OGGETTO: Presentazione delle Osservazioni alla Documentazione integrativa presentata nell'ambito del Procedimento di valutazione di impatto ambientale relativo al Progetto per la realizzazione di un impianto geotermico pilota nell'area del Permesso di Ricerca "Lucignano" in comune di Radicondoli (SI) ai sensi dell'art. 23 D. Lgs. 152/2006 e smi.
PROPONENTE: Lucignano Pilot Project S.r.l.

Osservazioni specifiche in base all'esame della documentazione

Figura 3.2b Linea LAR7 migrata interpretata (Batini e Nicolich, 1984).

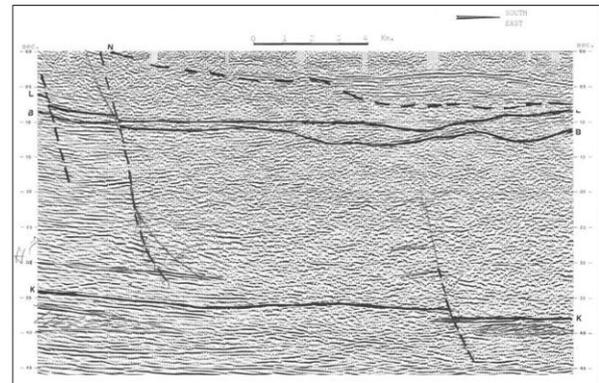
Nelle Figure 3.1h e 3.1i l'area di interesse è indicata con un cerchio ma non essendo stati indicati i pozzi di produzione LCG1 e di reiniezione LCG2, l'elaborato risulta scarsamente leggibile dato il dettaglio della richiesta della Commissione Via.

Nelle Figure 3.1e e Figura 3.2a, è indicato il perimetro del permesso di ricerca ma non essendo stati indicati i pozzi di produzione LCG1 e di reiniezione LCG2, l'elaborato risulta scarsamente leggibile. Nel documento, si afferma che il *modello geologico-strutturale* è stato ricostruito "...con sufficiente dettaglio" in base "...ai dati di superficie e profondi disponibili per l'area di progetto" del permesso pilota Lucignano.

LCG-TAV15-V00 Tavola Sezioni attraversamenti e interferenze

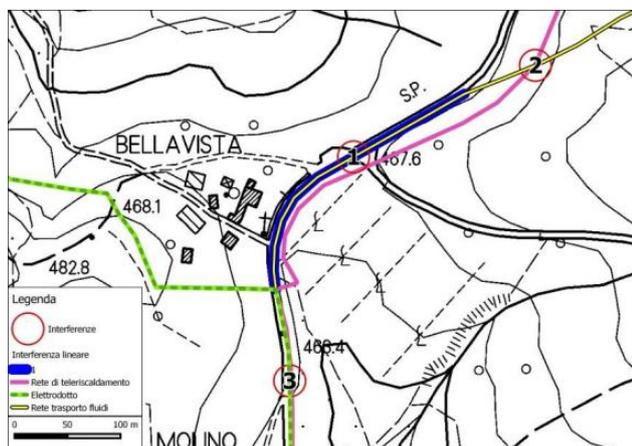
La Tavola "LCG-TAV15-V00" rappresenta le sezioni tipo degli attraversamenti e alle interferenze della rete dei fluidi e dell'elettrodotto

Figura 4-8 – Carta geomorfologica dell'area di progetto (fonte: Piano Strutturale del Comune di Radicondoli)

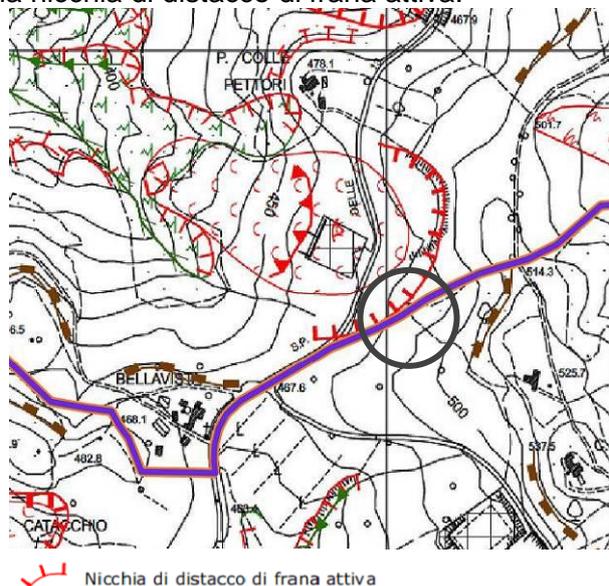
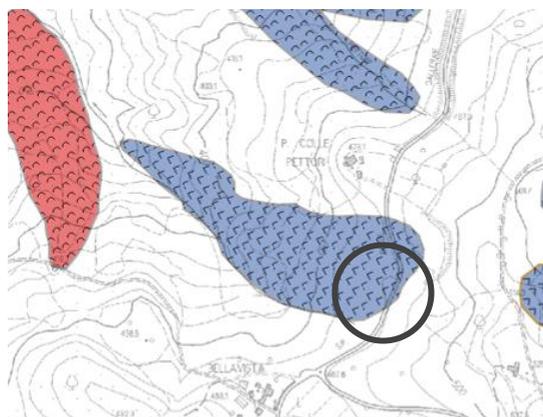
La Figura 4-8 – Carta geomorfologica dell'area di progetto (fonte: Piano Strutturale del Comune di Radicondoli) a pag 199 del Documento "LUC-SIA-D-M01-00" (20/07/2015), di seguito riportata per il confronto, evidenzia chiaramente la presenza di una nicchia di distacco di frana attiva.

Si richiede che venga prodotta la cartografia di dettaglio a scala comunale per tutte le opere connesse al progetto.

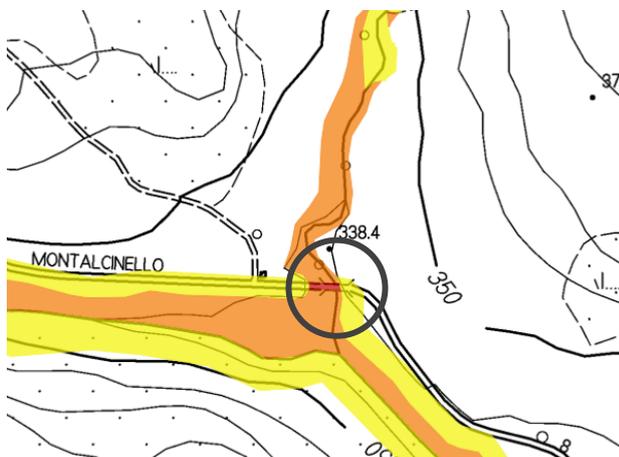
La Scheda ID. 8 di pag. 17 segnala la classe di pericolosità “P2” indicata Piano di Gestione Alluvioni dei Bacini Regionali; lo stesso Piano attribuisce la classe di Rischio “R2”. Inoltre la cartografia tematica del dissesto idrogeologico della Regione Toscana disponibile, segnala la vicinanza di un fenomeno quiescente (si veda definizione riportata nella nota a piè pagina precedente).

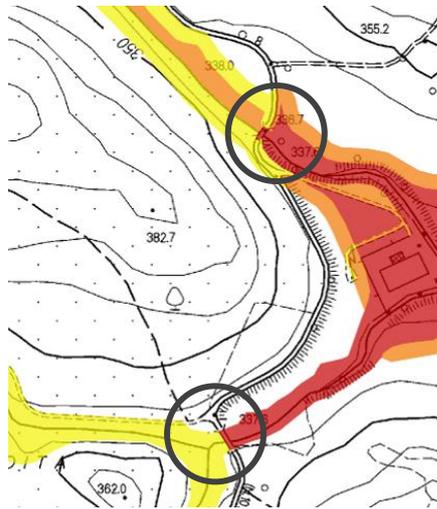
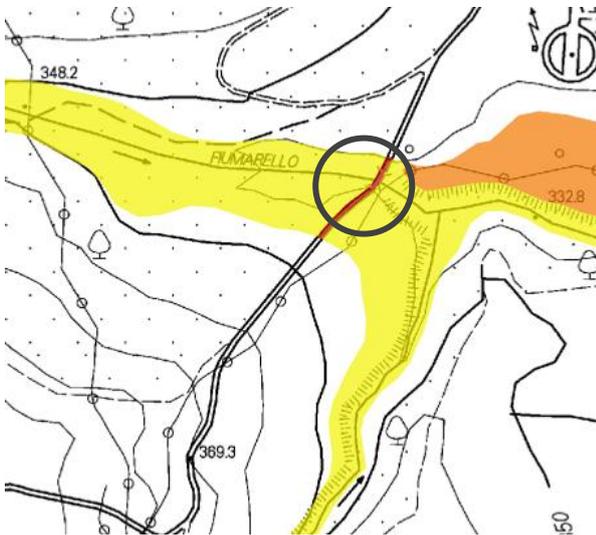
Le Schede ID. 9 e ID 10 di pag. 18 e 19 segnalano, per entrambi gli attraversamenti, la classe di pericolosità “P2” indicata Piano di Gestione Alluvioni dei Bacini Regionali; ma ad entrambi lo stesso Piano attribuisce la classe di Rischio “R3”¹⁶.

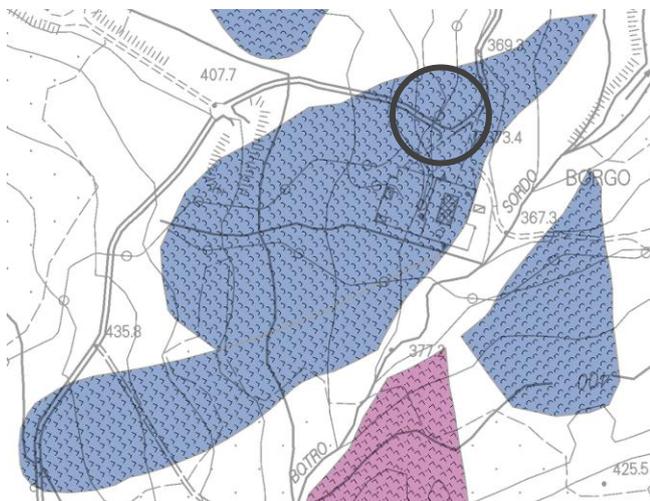
Le Schede ID. 11 e ID 12 di pag. 20 e 21 segnalano, per entrambi gli attraversamenti, la classe di pericolosità "P2" indicata Piano di Gestione Alluvioni dei Bacini Regionali; ma ad entrambi lo stesso Piano attribuisce la classe di Rischio "R3".

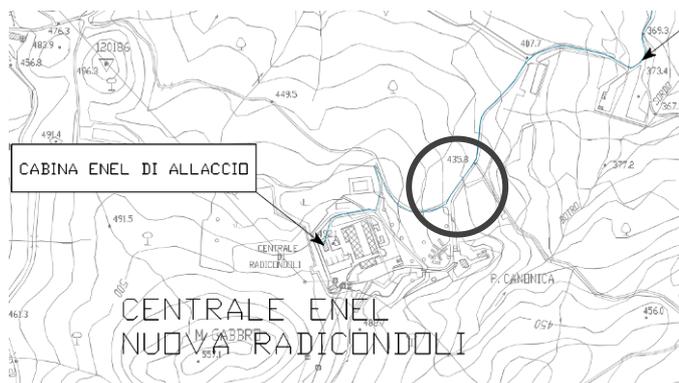
La Scheda ID. 13 di pag. 22 non segnala alcuna "criticità idrogeologica". La cartografia tematica del dissesto idrogeologico della Regione Toscana disponibile, segnala la presenza di un vasto fenomeno quiescente (si veda definizione riportata nella nota a piè pagina precedente).

Nella porzione di territorio rimanente, che come già segnalato non è stata verificata, la cartografia tematica del dissesto idrogeologico della Regione Toscana disponibile, segnala la presenza dello stesso fenomeno quiescente.

LCG-TAV16-V00 Tavola Recettori finali

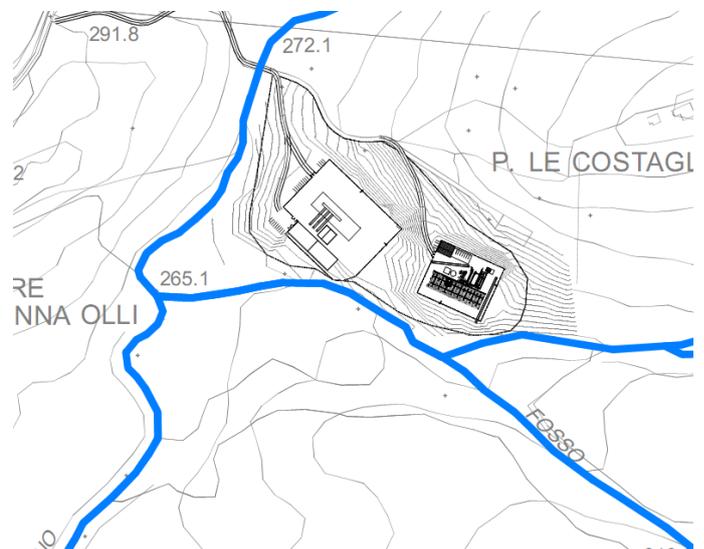
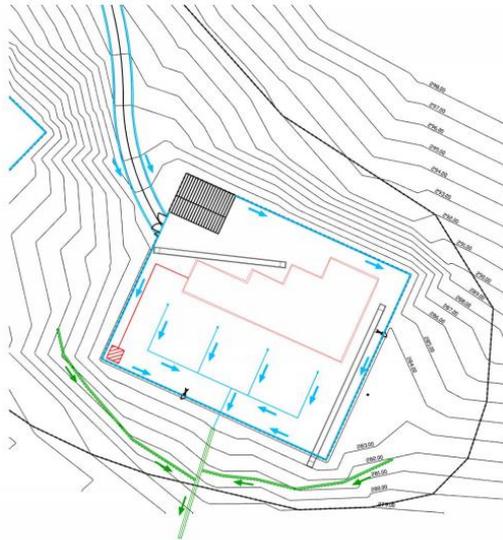
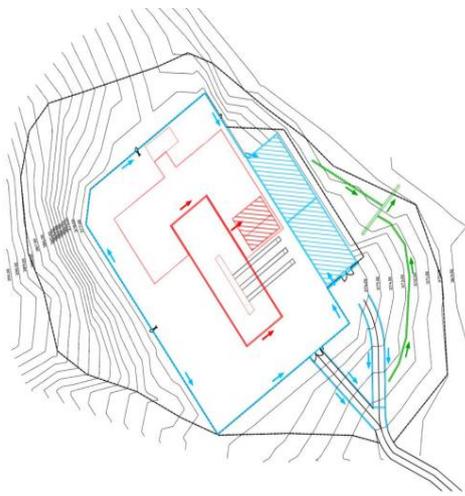
In risposta alla Richiesta 2.2: Regimazione delle acque meteoriche da parte di Regione Toscana, il Proponente ha prodotto il documento “LCG-TAV13-V00-Recettori finali” in cui sono stati riportati i compluvi esistenti nell’area di progetto

Si tratta in ogni caso, rispettivamente, del Fosso Lucignanino e del Torrente Feccia.
